Skipulagsgátt: [Teigahverfi - Reykjavegur, Hofteigur, Kirkjuteigur - USK26040131 Mál nr. 599/2026](#)

Umsögn um:

Teigahverfi - Reykjavegur, Hofteigur, Kirkjuteigur

Teigahverfi - Breyting á deiliskipulagi - Reykjavegur, Hofteigur, Kirkjuteigur – Svör við athugasemdum

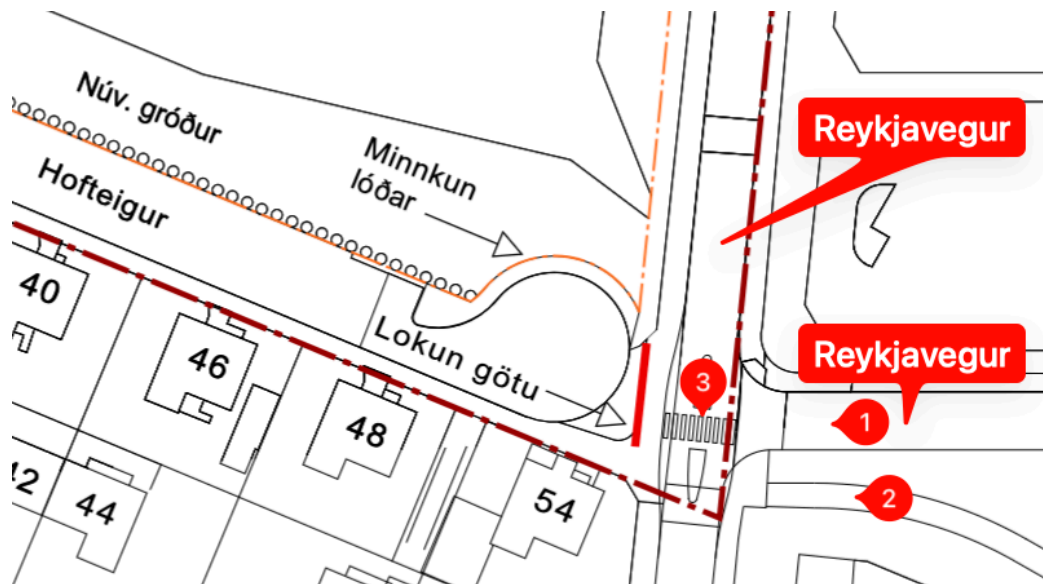
LHM vill koma á framfæri athugasemdum við þessa tillögu enda virðist sem lokað verði á umferð hjólandi á milli Kringlumýrarbrautar og Laugardals. LHM leggur til að úr þessu verði bætt.

Sbr. meðfylgjandi hluta af teikningu úr tillögunni að þá liggur Reykjavegur almennt norður/suður en það er angi af honum sem liggur austur/vestur (1) á milli meginhlutans annars vegar og Laugardals hins vegar. Samhliða þeim búi er stígur (2) sunnan megin sem liggur austur/vestur og kemur í dag upp að þverun á Reykjavegi. Sú þverun hefur í þessari tillögu verið færð til norðurs (3) þannig að stígurinn og þverunin stemma ekki saman; þverunin (3) myndi nú stemma við (1) en þyrfti að stemma áfram við (2):

LHM vill ítreka þessar almennu athugasemdir um heildræna sýn enn og aftur hér í því samhengi að horfa verður til umferðar hjólandi á milli Kringlumýrarbrautar (4) og Laugardals (5) í þeim breytingum sem hér eru áformaðar á Reykjavegi:

LHM vill sérstaklega vekja athygli á því að þessi leið er töluvert notuð af fólki sem fer hjólandi niður í Borgartún þar sem þetta er eindregnasta leiðin úr Laugardal yfir á göngubrúna við enda Hofteigs (4).

Með framangreint í huga verður að mati LHM að gera grein fyrir því hvað gerist austan Reykjavegar / Laugardalsmegin í þessari tillögu hér, og hvernig bæði ný þverun og ný tenging inn á bæði götuna og gangstéttirnar á Hofteigi muni þjóna bæði gangandi og hjólandi.

Gert er ráð fyrir að umrædd leið um Hofteig verði áfram greið leið fyrir bæði hjólandi og gangandi vegfarendur. Athugasemdin virðist að hluta til byggja á því að skipulagsuppráttur sá sem fylgir auglýstri tillögu sýnir ekki nægjanlega vel þær breytingar sem fyrirhugaðar eru á aðliggjandi svæði við Laugardal. Þar er gert ráð fyrir breytingum á aðkomu og tengingum þannig að samfella göngu- og hjólaleiða verði meiri og skýrari en hún er í dag. Með breytingunum er því ekki ætlunin að raska tengingum heldur að bæta þær.

Tekið er undir að leiðin gegnir mikilvægu hlutverki fyrir gangandi og hjólandi vegfarendur. Fyrirhugaðar breytingar eru ekki ætlaðar til að draga úr því hlutverki heldur að bæta öryggi og umhverfi á svæðinu með því að draga úr gegnumakstri bifreiða. Jafnframt er gert ráð fyrir að tengingar við aðliggjandi svæði verði útfærðar með þeim hætti að samfella göngu- og hjólaleiða verði betri en nú er.

Breyting á deiliskipulagi - Hofteigur og Kirkjuteigur

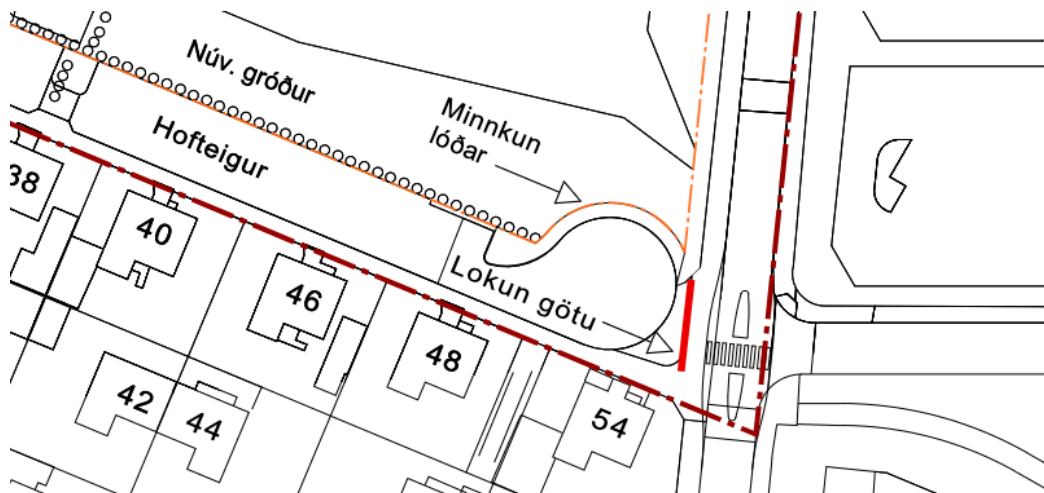
LHM hefur af því **mjög miklar áhyggjur** að þarna stendur „lokað á umferð“ í stað þess að þarna standi „lokað á umferð bifreiða og annarra skráningarskyldra ökutækja.“ Þessi texti og meðfylgjandi teikning

af Hofteigi ásamt „Gert er ráð fyrir kantsteini, götugögnum og gróðri við enda Hofteigs [...]“ verður einungis skilin sem svo að hjólandi megi ekki hjóla Hofteig á götunni til austurs inn í Laugardal. Heldur verði hjólandi vegfarendur að vera á gangstéttinni, gangandi til ama, sem aftur býr til fullkomlega óþarfa núning á milli vegfarendahópa á þessari mikið notuðu hjólaleið.

LHM vill benda á það að „umferð“ er allskonar, t.d. bílaumferð eða reiðhjólaumferð o.s.v.frv.

LHM vill vekja athygli á því að skv. 42. gr. umferðarlaga skal hjólreiðamaður að jafnaði hjóla á hjólastíg eða hægra megin á akrein. Veitt er undanþágu frá þessu í 43. gr. og hemilað er að hjóla á gangstétt eða göngustíg en innviðir eiga alls ekki að ýta undir það ef engin þörf er á því. Hofteigur er róleg húsagata og alls engin þörf er á því að hjólreiðafólk sé hjólandi á gangstéttum þar.

Tilgangur breytingarinnar er að loka fyrir gegnumakstur bifreiða um Hofteig og Kirkjuteig en ekki fyrir gangandi eða hjólandi vegfarendur. Áfram verður hægt að fara um svæðið gangandi og hjólandi og er ekki ætlunin að skerða aðgengi þessara vegfarendahópa. Jafnframt er eitt af meginmarkmiðum breytingarinnar að bæta öryggi gangandi vegfarenda við þverun Reykjavegar, sem er fjölfarin leið. Sérstaklega er horft til öryggis skólabarna sem fara um svæðið á leið til og frá skóla. Með því að draga úr gegnumakstri bifreiða skapast betri aðstæður fyrir gangandi og hjólandi vegfarendur og umferðaröryggi á svæðinu eykst.

Orðun á uppdráttum er breytt til að umferð hjólandi vegfarenda verði einnig um lokanir götu samanber athugasemdir.

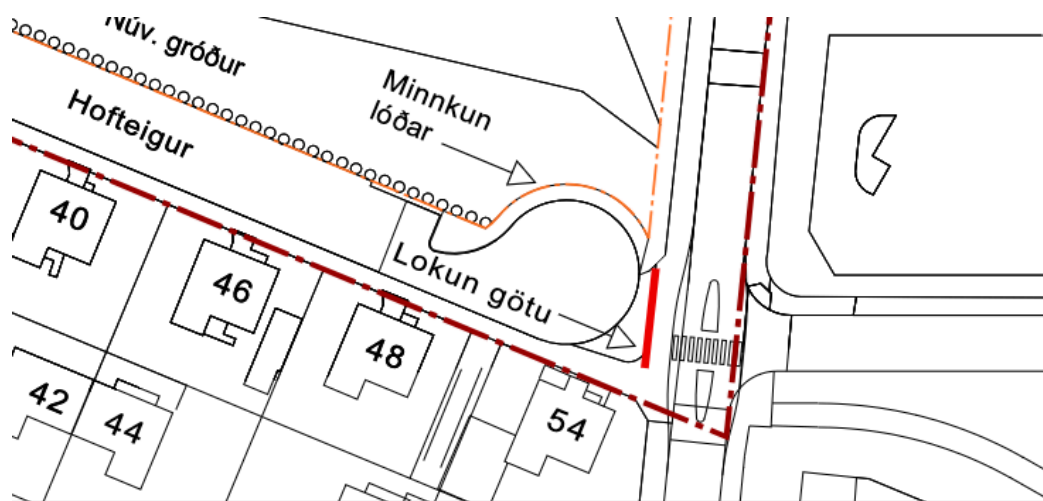
Einnig að hér þar sem er merkt „Lokun götu“

verði sérstaklega gert ráð fyrir hjólandi umferð á götunni (ekki gangstéttinni) sem þurfi að komast yfir þverunina til austurs og inn í Laugardal (og einnig í hina áttina frá Laugardal og inn á götuna (ekki gangstéttina) á Hofteigi). LHM vill vísa til þess hvernig göngu- og hjólastígar byrja við botn Traðarlands sem dæmi um hvernig þetta gæti verið.

Sérstaklega verði hugað að því að alls ekki verði kantar þvert á leið sem hindri för hjólandi vegfarenda. Öllu fremur verði mjúkir, aflíðandi og breiðir rampar þar sem verða hæðarbreytingar.

Einnig að pollar verði notaðir strategískt ef þörf er á til að hindra för bílstjóra, en samt þannig að a.m.k. 1,5 metrar séu á milli polla og að pollar séu ekki í miðri leið/rein hjólreiðafólks.

Við nánari hönnun svæðisins verður sérstaklega tekið mið af þörfum hjólandi vegfarenda. Gert verður ráð fyrir niðurtektum eða sambærilegum lausnum þar sem þess er þörf þannig að hjólandi geti farið um svæðið með greiðum og öruggum hætti. Ekki er ætlunin að skapa hindranir fyrir hjólandi umferð heldur tryggja að lokunin virki gagnvart bílaumferð án þess að draga úr aðgengi annarra vegfarenda.

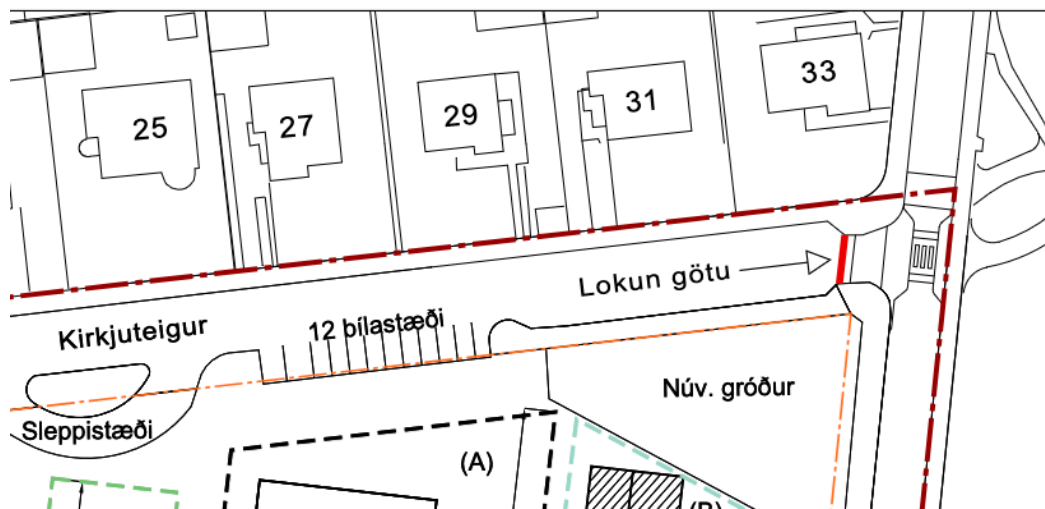
LHM gerir ráð fyrir því að Hofteigur verði merktur með skilti 652.74

við gatnamót Gullteigs sem gefur til kynna að „*sameiginlegur stígur sé í framhaldi af*“ götunni en að hún sé botngata öðrum, sbr. 21. gr. í reglugerð 250/2024 um umferðarmerki og notkun þeirra. Hugsanlega að þessi merking verði svo ítrekuð við snúningshausinn.

LHM gerir einnig ráð fyrir því að þverunin yfir Reykjaveg til móts við Hofteig verði formlega merkt sem gangbraut, en verði ekki óformleg þverun.

Nákvæm útfærsla merkinga, þverana og annarra umferðaröryggisatriða verður unnin á hönnunarstigi verkefnisins. Við þá vinnu verður horft til þess að tryggja gott aðgengi og örugga umferð bæði gangandi og hjólandi vegfarenda, auk þess sem hugað verður að sýnileika og samfellu leiða um svæðið.
